Modulo per la presentazione delle osservazioni per i piani/programmi/progetti sottoposti a procedimenti di valutazione ambientale di competenza statale

ID: Codice procedura (ID_VIP/ID_MATTM):10844

Impianto per la produzione di energia elettrica da fonte eolica, costituito da 6 aerogeneratori della potenza complessiva di 37,2 MW, un sistema di accumulo da 25 MW e relative opere connesse in località "Rempillo" nel comune di Pitigliano (GR).

TESTO DELLE OSSERVAZIONI

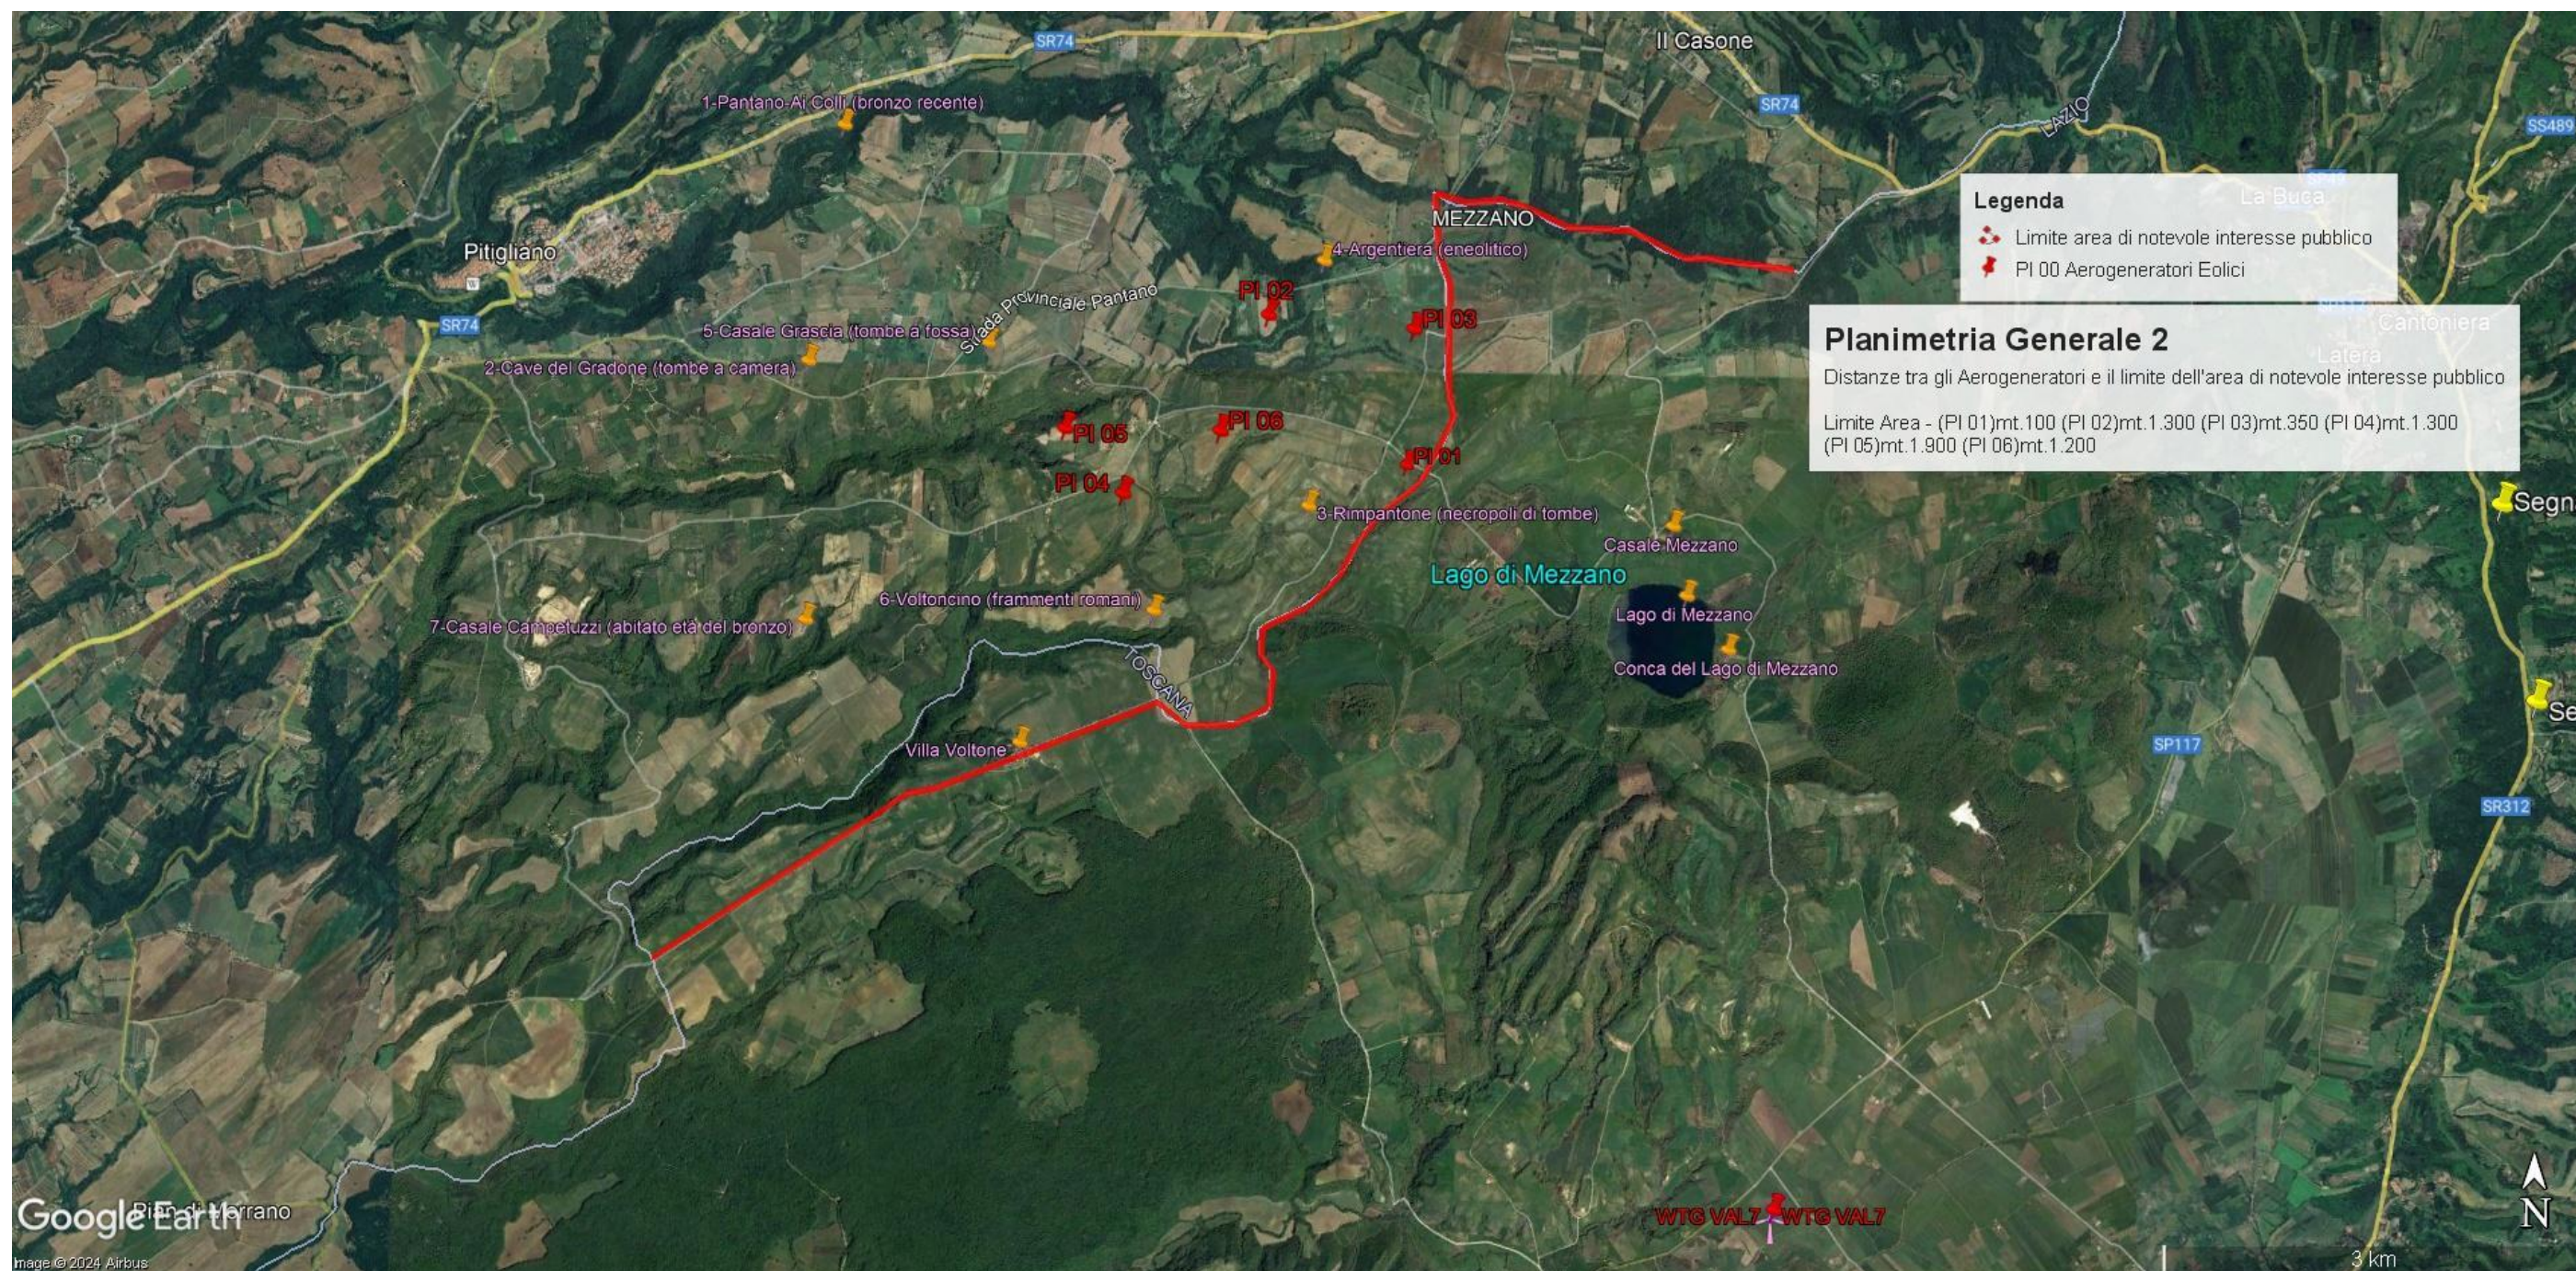
In sintesi, visti l'art. 20 comma 8 lettera c) quater del D.Lgs n 199/2021 e le Linee guida nazionali appena citate, considerato l'enorme impatto dell'impianto eolico industriale denominato "Rempillo" sulla zona paesaggistica di notevole interesse pubblico ben individuata nelle immagini n.1 e n. 2 e sui Beni Culturali evidenziati nell' immagine n. 3 dell'Allegato alle presenti Osservazioni, per la collocazione delle pale P04 e P05 direttamente all'interno del perimetro di un'area archeologica e per gli impatti anche sull'area intermedia e vasta dei pregiati territori laziali della Tuscia settentrionale e in particolare di quelli del pitiglianese ricco di emergenze agricole, naturalistiche, storiche e archeologiche del periodo etrusco ma non solo, si chiede che venga negata l'autorizzazione all' insediamento dell'impianto eolico denominato "Rempillo".

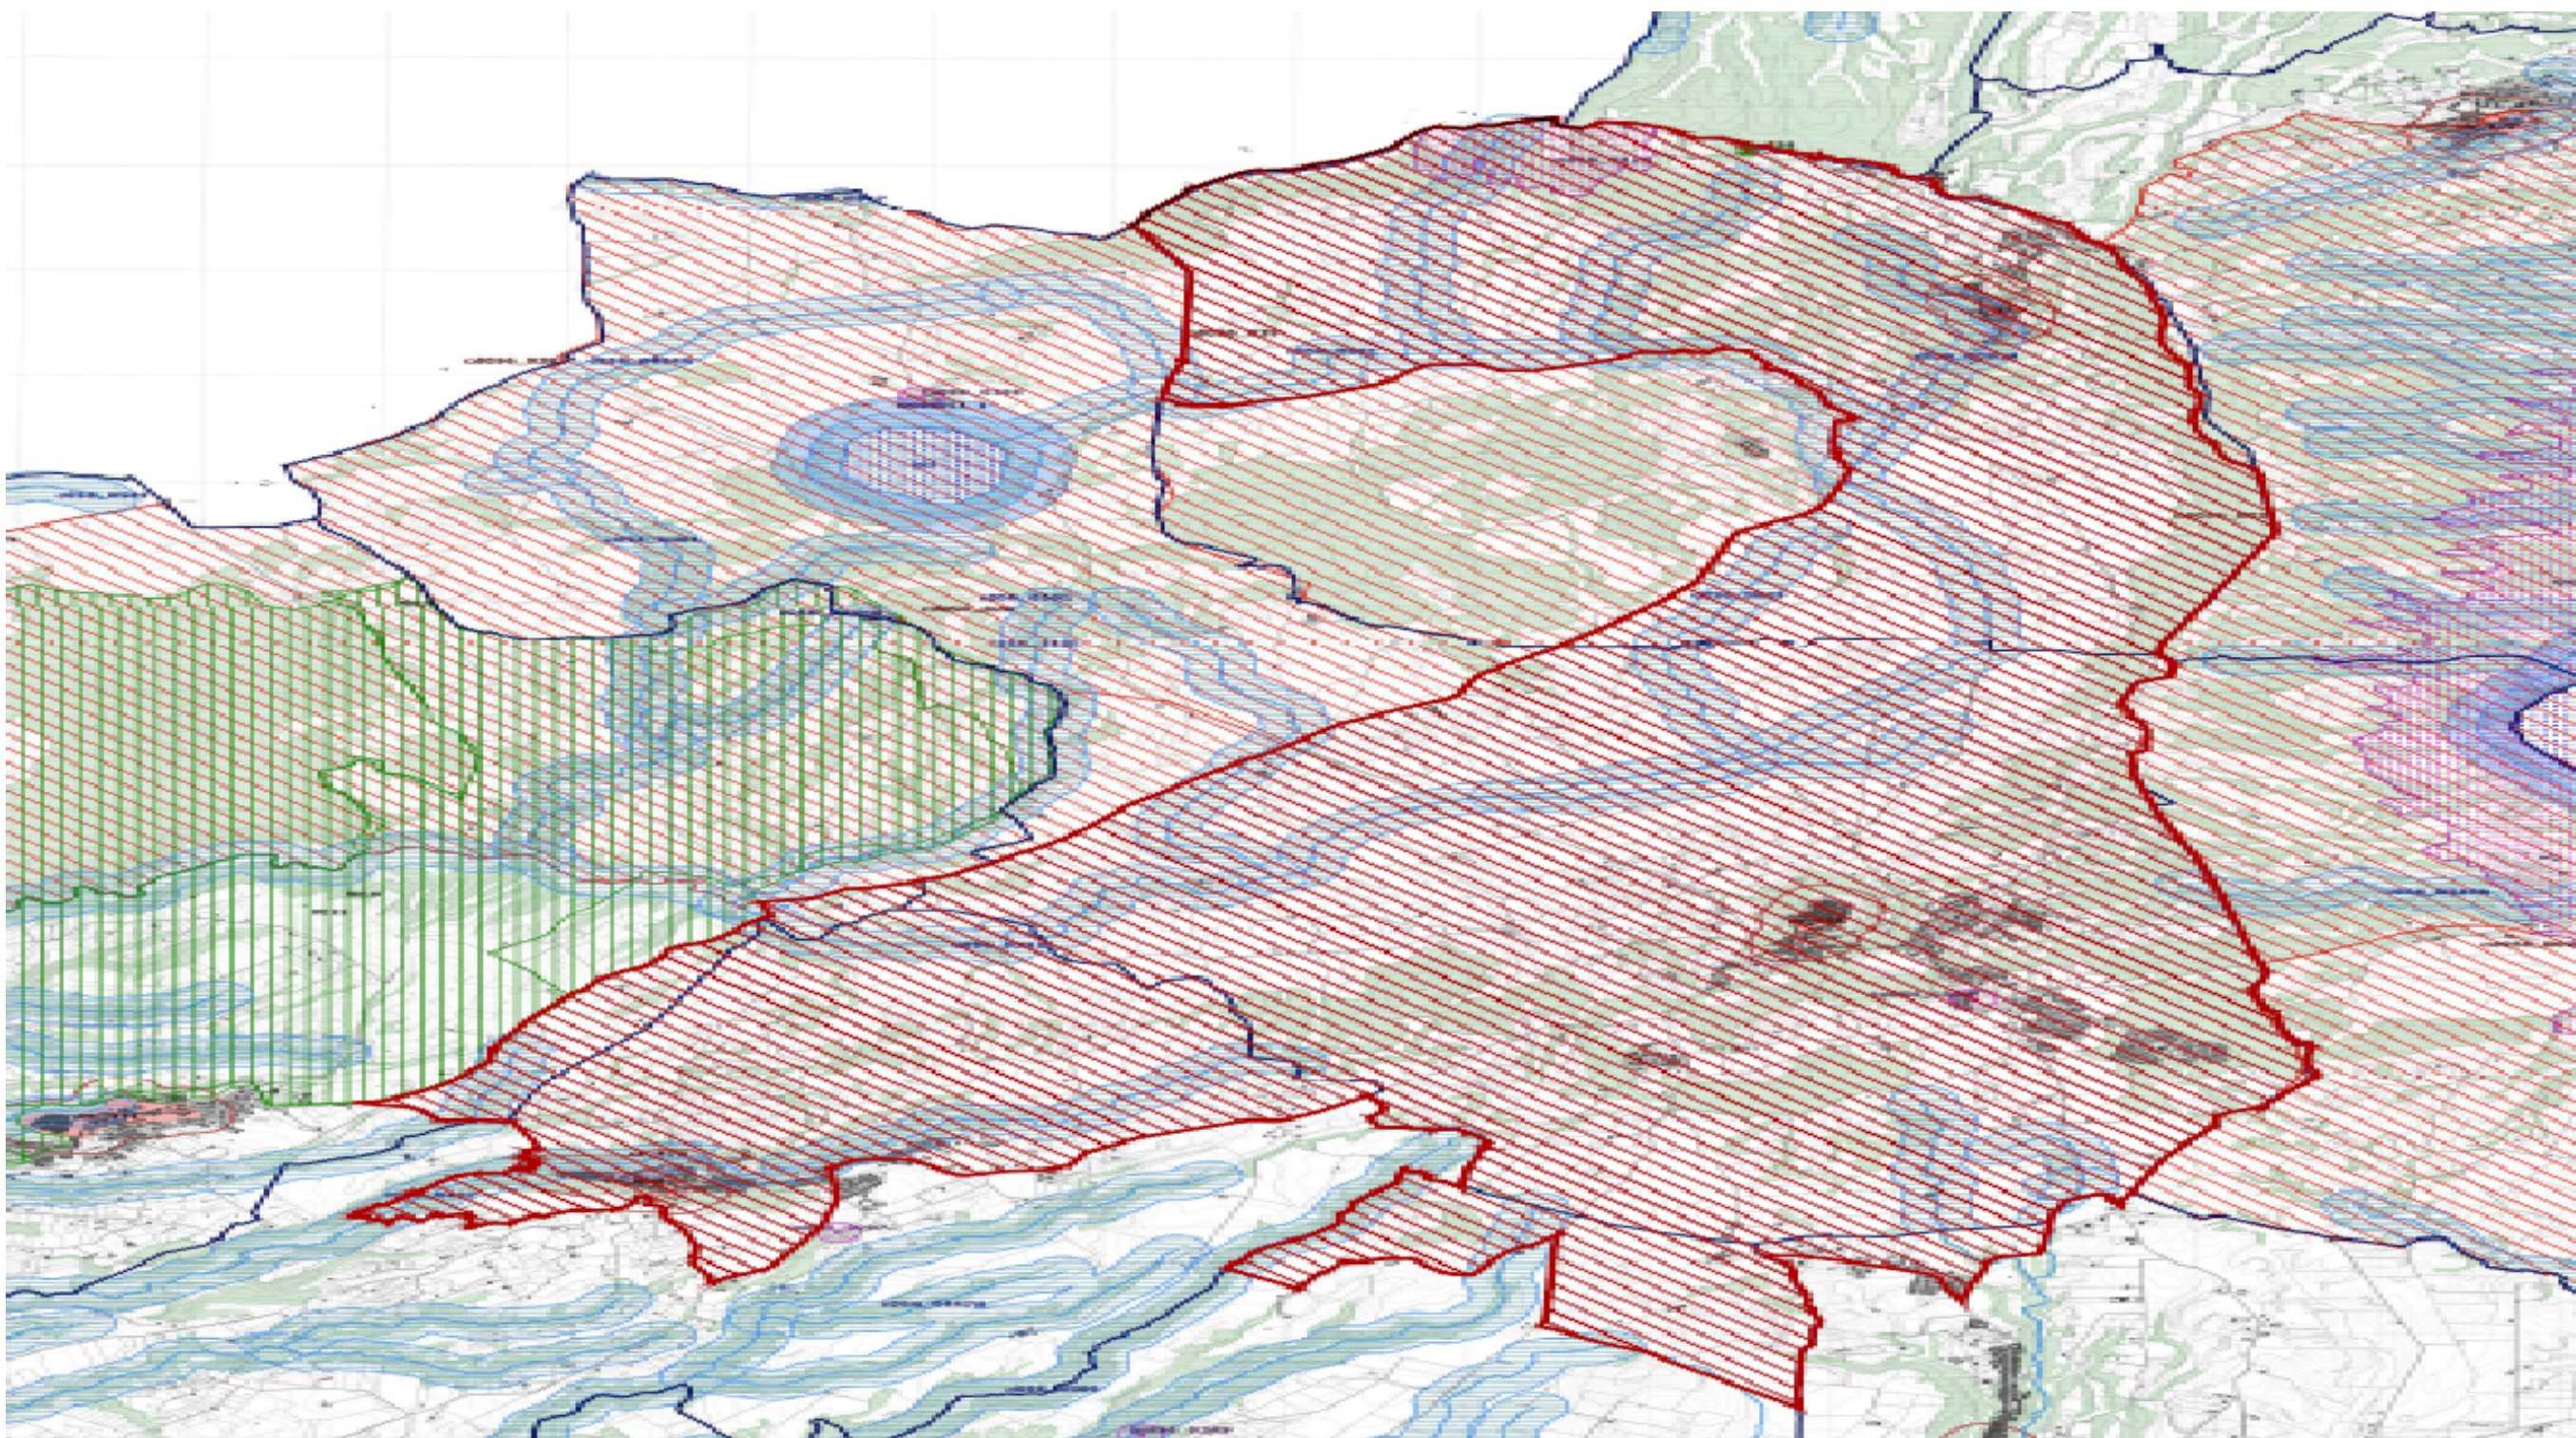
l'immagine n. 2 dell' ALLEGATO) all'area di notevole interesse pubblico " Conca del lago di Bolsena" (D.M. 24.10.1960). Praticamente una vasta zona che per interesse paesaggistico e naturalistico oltre che storico, archeologico e identitario rappresenta un unicum nel panorama nazionale.

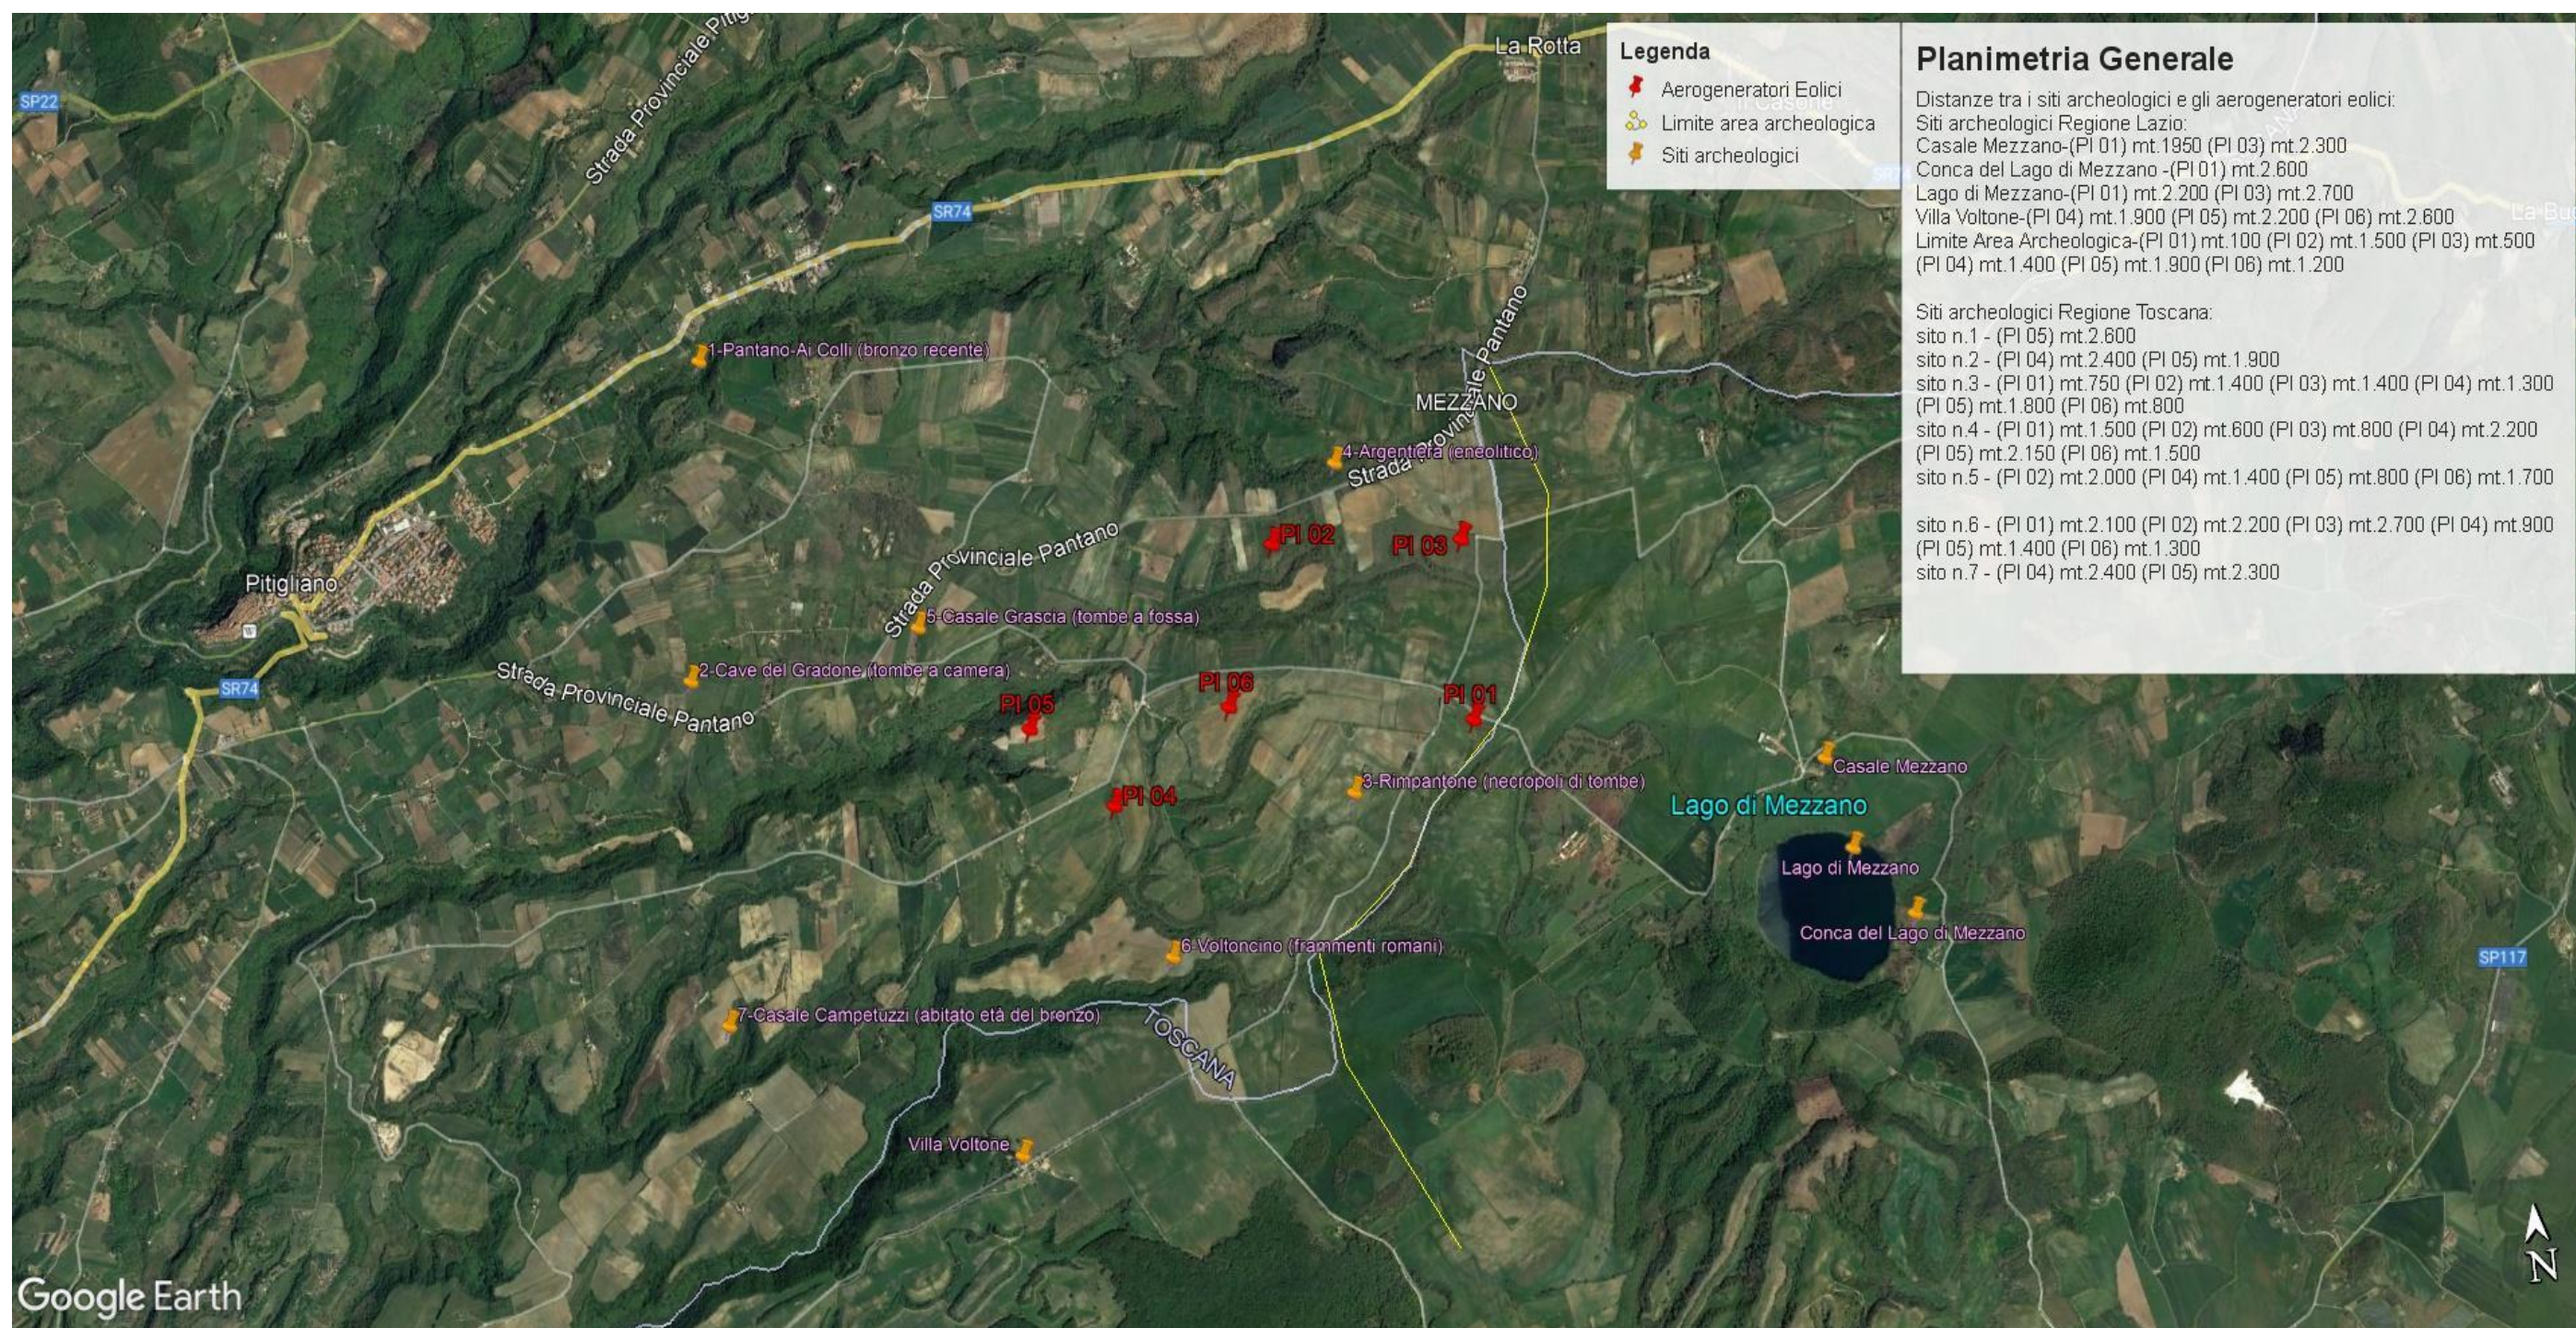
Inoltre, la zona in cui insisterebbe l'impianto eolico industriale Rempillo è compresa nelle fasce di rispetto di 3 km di diversi beni archeologici tutelati dalla parte II del Codice dei Beni Culturali (vedi

Allegato, immagine n. 3). Inoltre le pale P04 e P05 ricadono all'interno di un'area archeologica che la Proponente vorrebbe cancellare per il semplice fatto che non è riportata nel documento regionale ma nel documento provinciale come meglio dettagliato nell'Osservazione n. 5. Alla luce di quanto documentato appare chiaro quindi che la collocazione dell'impianto non ha tenuto conto alcuno dei vincoli dell'area nella quale è stato progettato e l'inserimento dell'impianto eolico nel paesaggio e sul territorio non è corretto (Allegato IV delle Linee guida nazionali di cui al D.M dello Sviluppo economico del 10.09.2010).
